Refresh kit di montaggio serbatoi serie BQ (625x680)

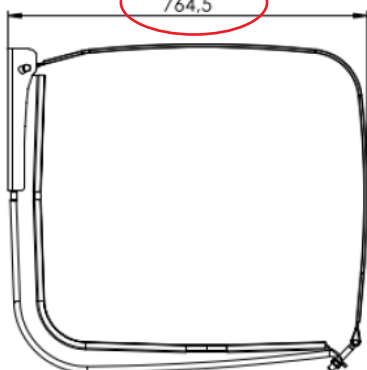
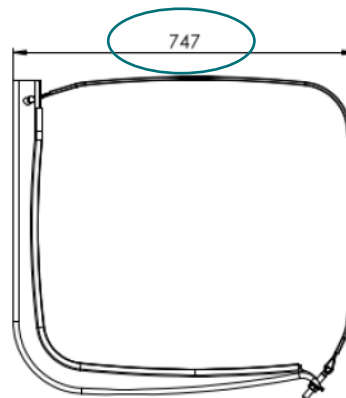
La nuova foratura universale ci ha permesso di integrare in un unico supporto anche le forature dei nuovi telai recentemente introdotti sul mercato evitando così la necessità di gestire supporti specifici o ancor peggio dover forare il telaio.

La nuova forma del supporto ci ha permesso di ridurre di 17,5 mm. l'ingombro in profondità dell'assieme supporto + serbatoio facendone una soluzione estremamente flessibile ed in grado di essere installata in modo facile e veloce anche sui veicoli dotati di carenature laterali.
